Krycí list ZBV

II/322 Kolín, ul. Třídovská, okružní křižovatka

MOST EV.Č. 125-035.2

Změnový list

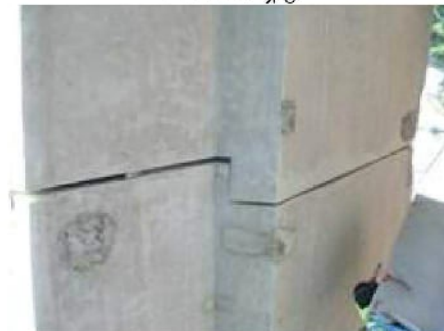
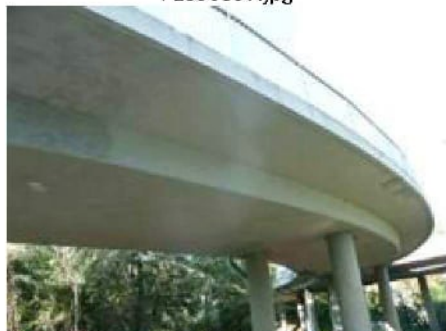
AJTOR	NÁZEV DODAVATELE	KOMOVIA
Tittelbach Karel (TDS)		
Dnes (v rámci konání KD stavby) provedena kontrola provádění stavby mostů SO 201,202,203:		
- SO 201-probíhá sanace podhledu mostovky podzhotovitelem fi ČÁP (bez připomínek TDI)
